## HOTĂRÂRE

### privind aprobarea Planului Urbanistic de Detaliu - Construire două locuințe unifamiliale, D+P+M, str. Eugen Lovinescu nr. 4

AVIZ  
Nr. 46 din 24.02.2020

**Raportul informării și consultării publicului,**  
care fundamentează decizia Consiliului Local de adoptare sau neadoptare a planului de urbanism  
sau amenajare a teritoriului

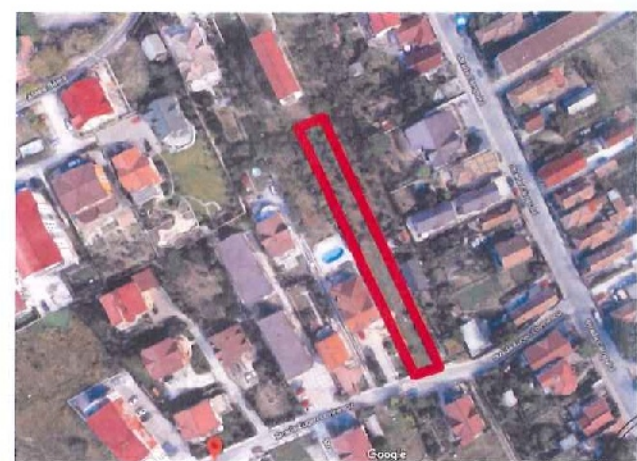
- consideră că îi este afectată locuința din punct de vedere al însoririi
- menționează că este zonă de case
- solicită să se construiască după vechiul plan
- nu este de acord cu parcare amplasată în fața casei sale

- Sântem împotriva acestei construcții mamut !!
- Sântem pentru construcția a unei singure clădiri familiale” - D+P+M.
- Sorim îngrădirea proprietății încinte de-a se face orice lucrare de construcție.

Prin documentatia propusa de Domnul Rusu Daniel-Sorin care prevede edificarea a doua constructii cu lungime de aproximativ 27 m si latime deapoximativ 8 m, cu regim de inaltime D+P+M,constructii care par a fi constructii colective si nu unifamiliale ,consideram ca ne este afectata in mod defavorabil proprietate noastra printr-un grad de umbrire de aproximativ 80% din supafata ei.Constructia dinspre aliniamentul spre str.Eugen Lovinescu se suprapune cu constructia noastra .

-solutia propusa se incadreaza in regimul maxim de inaltime de D+P+M ; S+P+1+M ; S+P+Er si D+P+Er si respecta indicii urbanistici conform PUG Cluj-Napoca  
-in documentatie s-a solicitat si realizarea unei imprejmuii care se va executa la stadiul fizic necesar.

-prin aprobarea noului PUG Cluj-Napoca in anul 2014 toate documentatiile urbanistice aprobate anterior si-au pierdut valabilitatea.  
-solutia propusa se incadreaza in regimul maxim de inaltime de D+P+M ; S+P+1+M ; S+P+Er si D+P+Er si respecta indicii urbanistici conform PUG Cluj-Napoca  
-in documentatie este studiu de insorire si s-a obtinut avizul sanitar
